Udfasning af Shunt pumpen S25 og S60

Smedegaard A/S udfaser S25 og S60 i løbet af 2010

Løsning 1

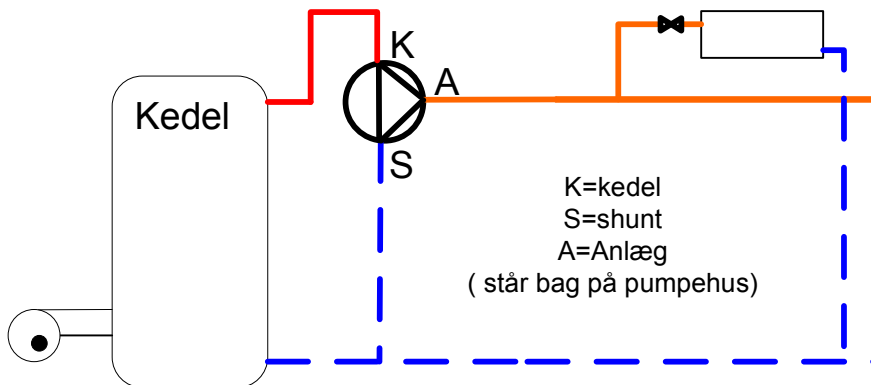
Pumpeoverdelen udskiftes med nyt pumpehoved. (Kun S25)

VVS nr: 38.0172.800

Selve pumpehuset udskiftes ikke. Den defekte pumpe skal være produceret efter 1998. Se pumpekilt: år/måned

Klemkasse for 1 x 230 volt m jord
VVS nr: 38.00293.801

Løsning 2

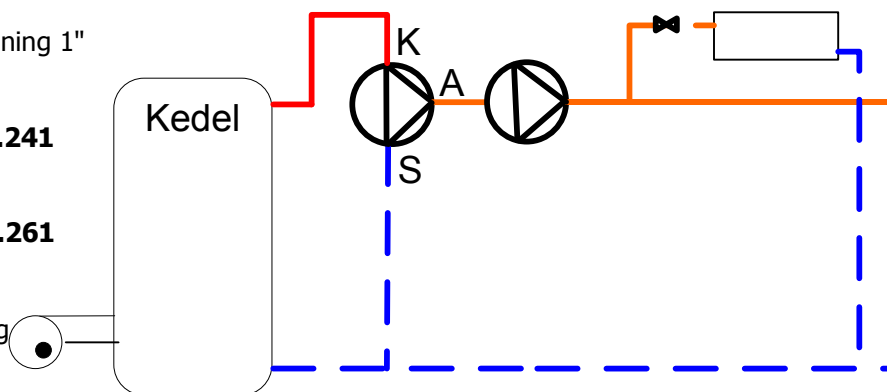
Simflexpumpe indskæres i fremløbsledning 1" 180 mm.

Simflex 25-40 3Q vvs nr: 38.0320.241
(S25)

Simflex 25-60 3Q vvs nr: 38.0320.261
(S60)

Pumpehuset anvendes kun som shunt og elforbindelse til motor fjernes. Eltilslutning: 1 x 230 volt med jord

Besparelsesmulighed: 250-400 kwh/år

Løsning 3

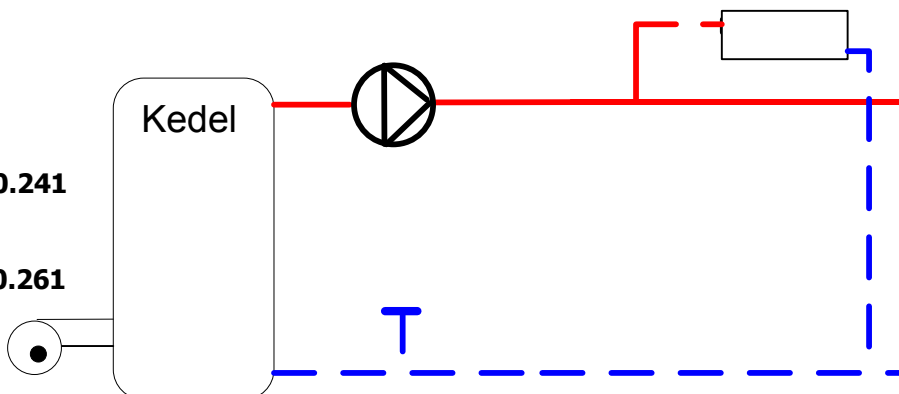
Simflexpumpe tilpasses i ændret fremløbsledning .

Simflex 25-40 3Q vvs nr: 38.0320.241
(S25)

Simflex 25-60 3Q vvs nr: 38.0320.261
(S60)

El: 1 x 230 volt med jord

Besparelsesmulighed: 250-400 kwh/år
